**PROGETTO PER LA COSTRUZIONE ED ESERCIZIO DI UN IMPIANTO AGRIVOLTAICO, PER LA PRODUZIONE DI ENERGIA ELETTRICA DA FONTE RINNOVABILE ABBINATA AD ATTIVITA' ZOOTECNICA, SITO NEL COMUNE DI SILIGO (SS) PER UNA POTENZA NOMINALE MASSIMA DI 29721 KW E POTENZA IN A.C. DI 27500 KW, ALLA TENSIONE RETE DI 36 KV, E DELLE RELATIVE OPERE DI CONNESSIONE RICADENTI ANCHE NEI COMUNI DI CODRONGIANOS (SS), PLOAGHE (SS) E SILIGO (SS)**

**RISCONTRO ALLA NOTA PROT.3126 DEL 23.03.2023 DELLA DIREZIONE  
GENERALE AGENZIA REGIONALE DEL DISTRETTO IDROGRAFICO DELLA  
SARDEGNA**

## Riscontro alla nota della Direzione Generale Agenzia Regionale del Distretto Idrografico della Sardegna.

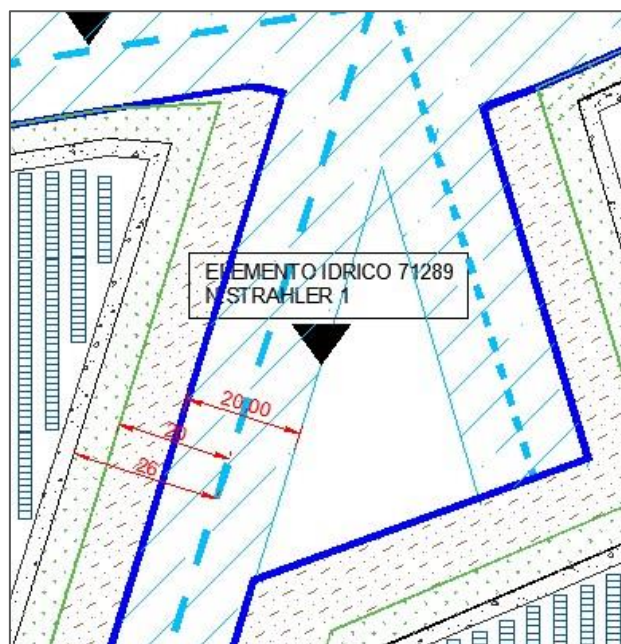
- Fiume 71289 con ordine gerarchico 1° (numero di Horton-Strahler): la fascia di profondità  $L = 10$  m è sgombra da pannelli e da eventuali opere accessorie quali recinzioni, manufatti fuori terra o interrati a servizio del campo n°3. In particolare, come si desume dalla immagine di dettaglio che segue la fascia di mitigazione (linea verde) è distante dall'asse dell'elemento idrico circa 20 m e la recinzione (linea grigia) circa 26 m.

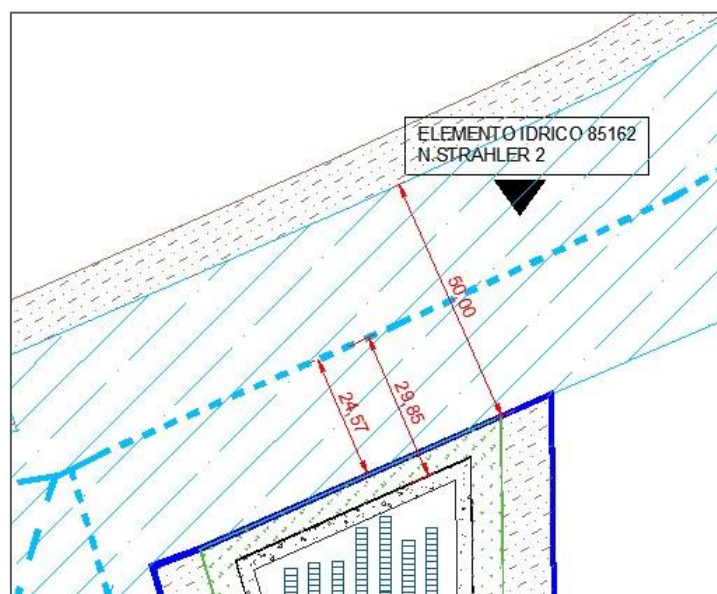
- Fiume 85162 con ordine gerarchico 2° (numero di Horton-Strahler): la fascia di profondità  $L = 25$  m è sgombra da pannelli e da eventuali opere accessorie quali recinzioni, manufatti fuori terra o interrati a servizio del campo n°3. In particolare, come si desume dalla immagine di dettaglio che segue la fascia di mitigazione (linea verde) è distante dall'asse dell'elemento idrico circa 24,57 m e la recinzione (linea grigia) circa 29,85 m.

**AT1 sede stradale**

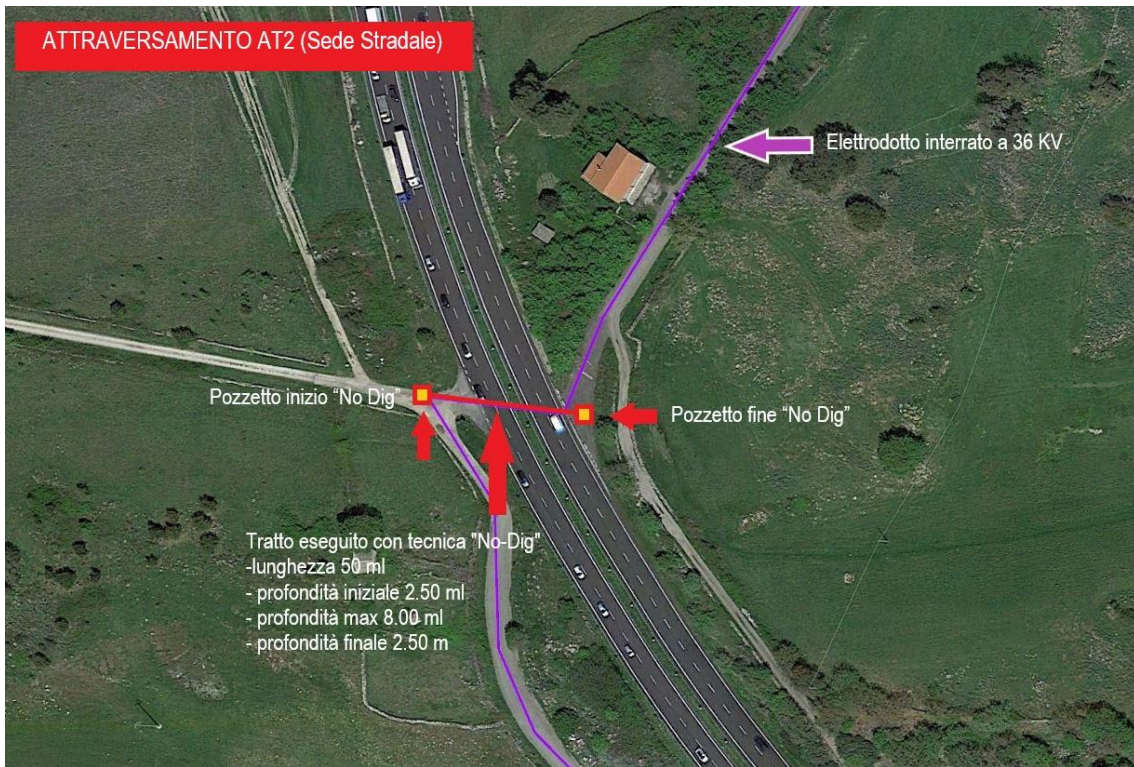
Nella immagine che segue sono segnalate le interferenze con il reticolo idrografico e gli attraversamenti stradali che sono stati risolti tutti con la tecnica del NO – DIG; infatti per gli attraversamenti del reticolo idrografico non è previsto che la rete di connessione sia appoggiata alle infrastrutture stradali esistenti (ponti, tombini stradali, ecc.).

SEZIONE TIPICA - CAVO SU STRADE ASFALTATE

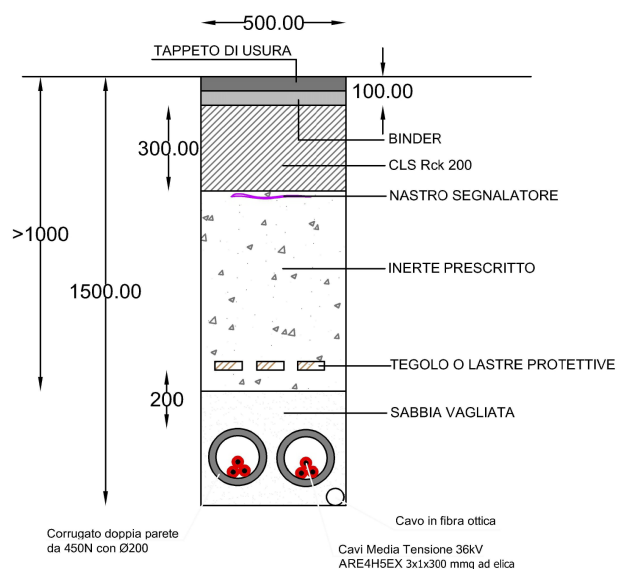
Per la rete di connessione in progetto verrà rispettata la condizione che tra piano di campagna e estradosso ci sia almeno un metro di ricoprimento, come risulta anche dalle sezioni di scavo previste in progetto che di seguito si riporta.

# ALLEGATO 3

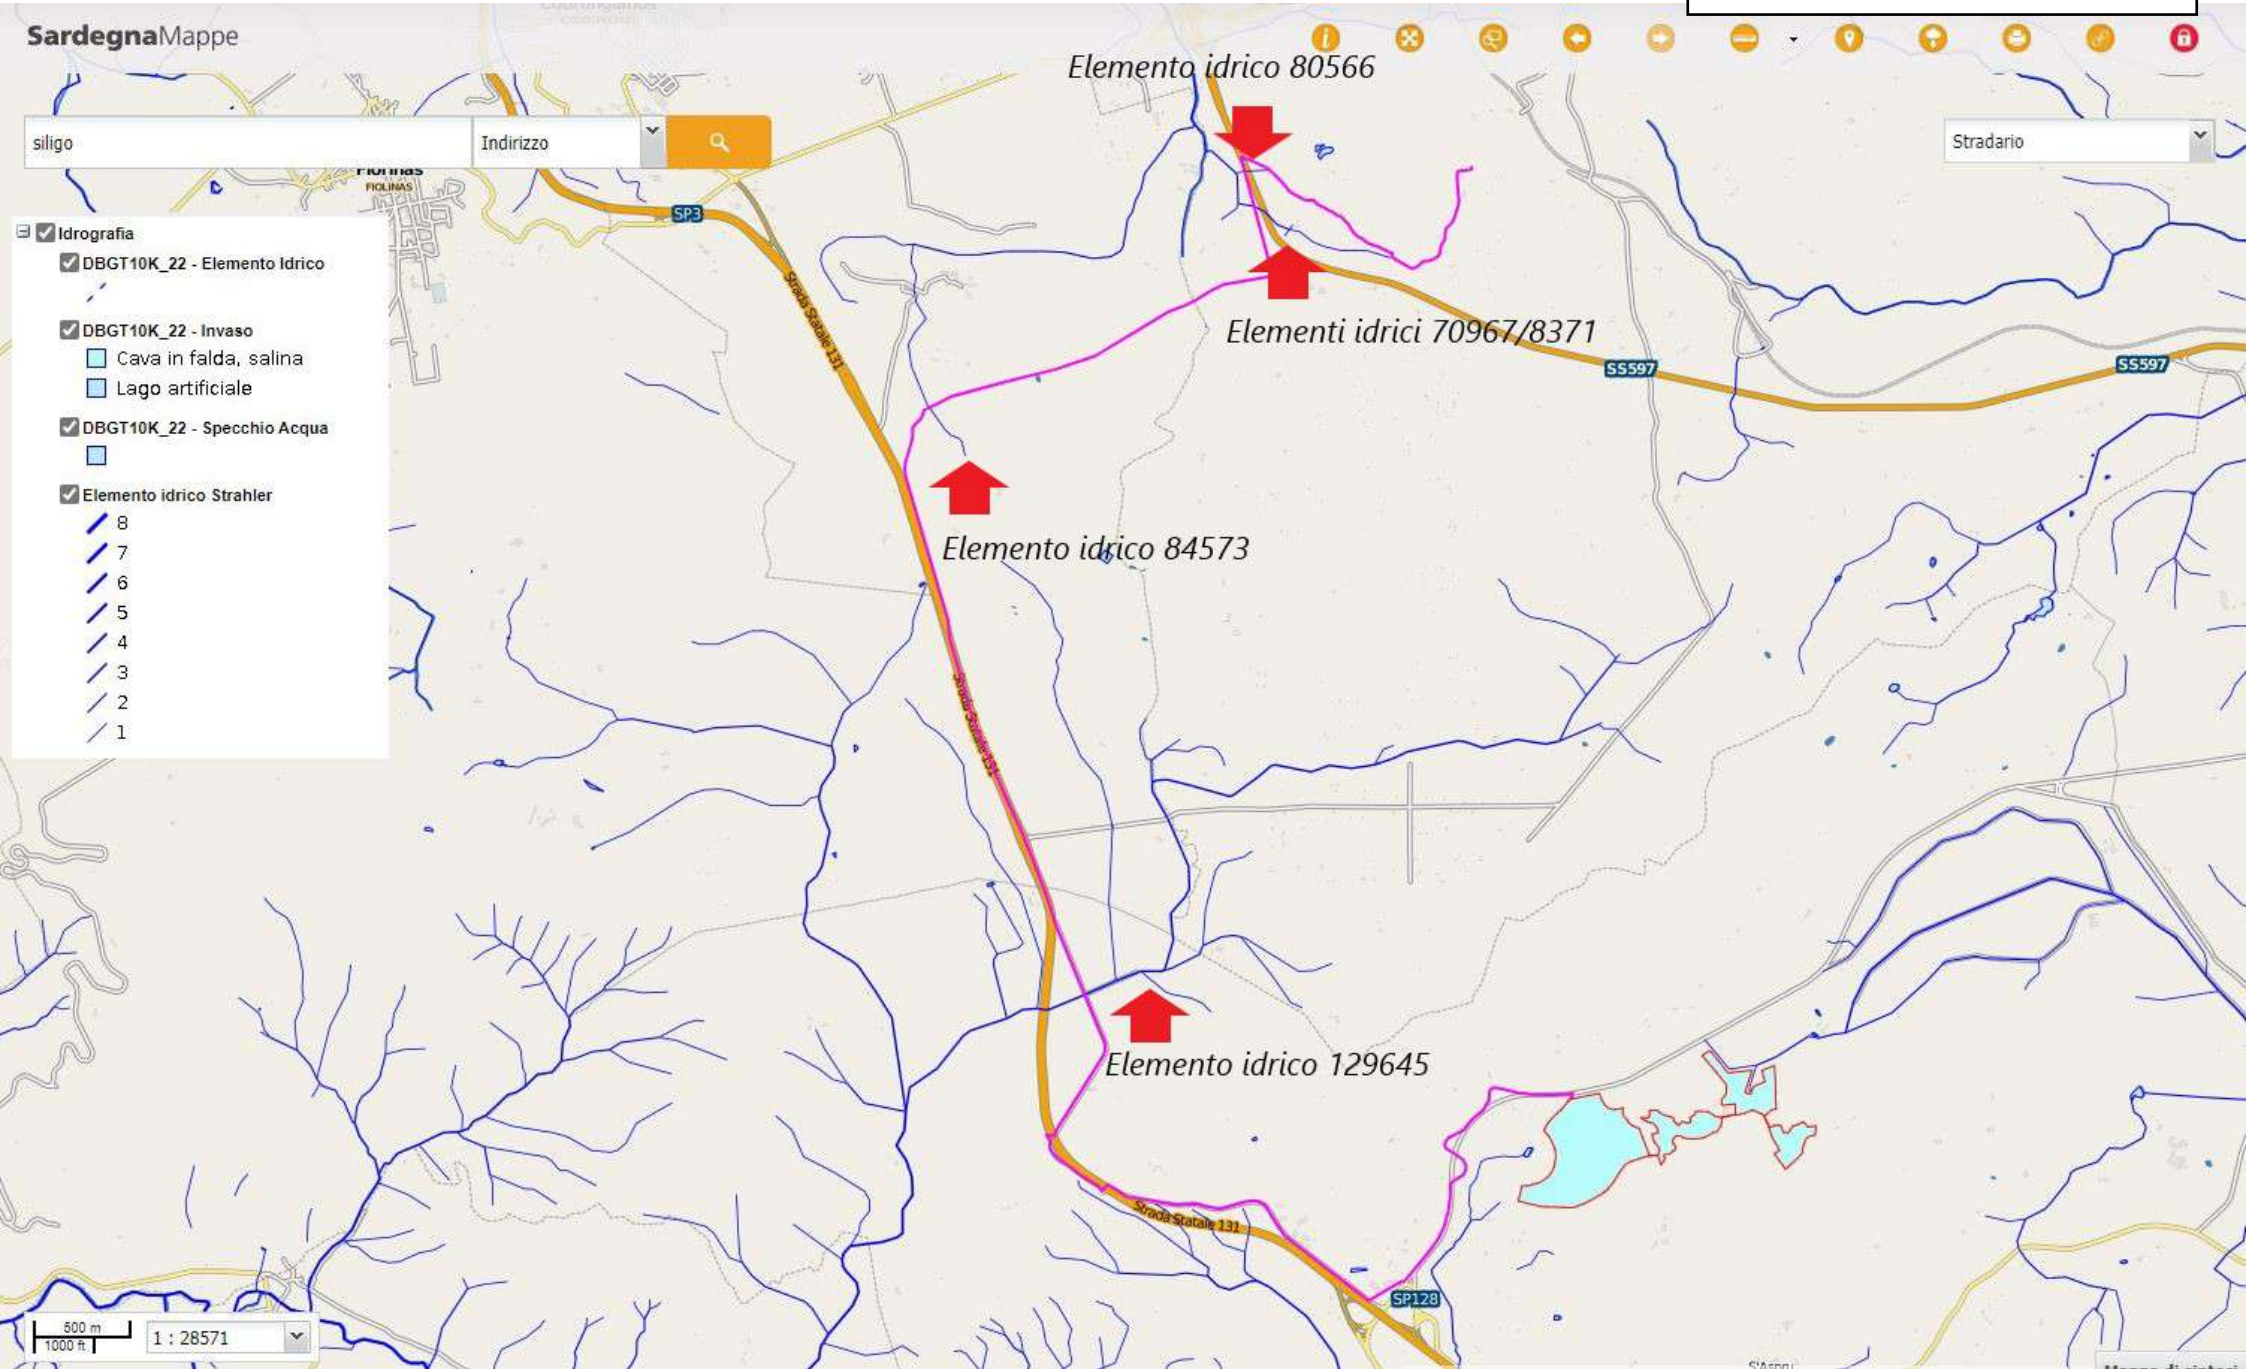
Dall' Allegato n.3 si evince che la rete di connessione dall'impianto agrovoltico in progetto alla sottostazione "Codrongianos 36" verrà realizzata interrata lungo tracciati stradali esistenti.

La rete di connessione in parola intercetta aree pericolosità Hi3 e Hi4 come illustrato nella seguente immagine.
